**Modulo per la presentazione delle osservazioni per i piani/programmi/progetti sottoposti a procedimenti di valutazione ambientale di competenza statale**

**Presentazione di osservazioni relative alla procedura di Valutazione di Impatto Ambientale (VIA) – art.24 co.3 D.Lgs.152/2006 e s.m.i.**

\_\_\_\_\_ Progetto definitivo Nodo ferroviario di Novara. I fase del PRG di Novara Boschetto\_\_\_\_\_

## Osservazioni relative alla procedura di Valutazione di Impatto Ambientale ( VIA)

**Figura 3-3:** andamento delle concentrazioni di benzene, PM10, NO<sub>2</sub> e CO in funzione della distanza dall'asse autostradale: valutazioni effettuate con il modello di dispersione degli inquinanti in atmosfera ADMS-Urban - località Strà comune di Caldiero, periodo 26 marzo – 24 aprile

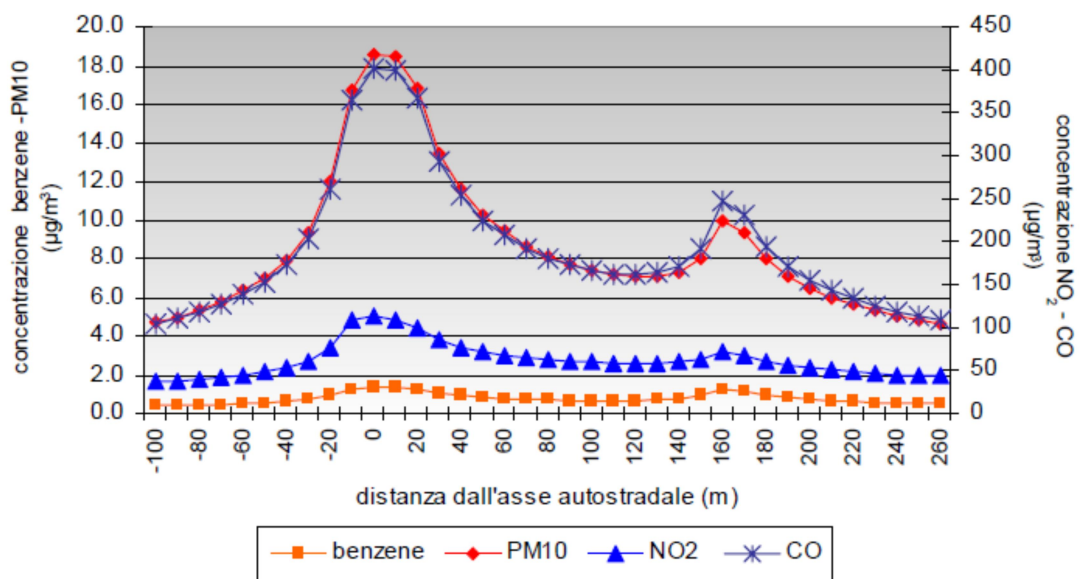
A mero titolo di riferimento si riporta uno studio relativo alla distribuzione degli inquinanti rispetto ad una sorgente di emissione comparabile che evidenzia come la loro concentrazione si mantenga a livelli elevato fino a 100 metri dalla sorgente.

Nel grafico di Figura 3-3 è riportato l'andamento delle concentrazioni dei principali inquinanti a due metri dal suolo, al variare della distanza dall'asse autostradale. La sezione considerata è quella riportata in Figura 3-4, Figura 3-5, Figura 3-6. Le concentrazioni sono massime in corrispondenza dell'autostrada e tendono a diminuire allontanandosi dall'asse autostradale, per poi aumentare di nuovo in corrispondenza della statale 11. Come si può notare anche dall'analisi delle mappe di concentrazione di Figura 3-4, Figura 3-5 e Figura 3-6 le concentrazioni di inquinanti si mantengono elevate anche alla distanza di 100 metri dall'asse stradale: l'NO<sub>2</sub> supera i 50 µg/m<sup>3</sup>, il benzene 1 µg/m<sup>3</sup>. Il contributo del traffico autostradale alla concentrazione in aria degli inquinanti è predominante rispetto a quello dovuto alla statale 11 in particolare se si analizza la distribuzione di NO<sub>2</sub> e PM10 maggiormente legati alla presenza al transito di veicoli pesanti.
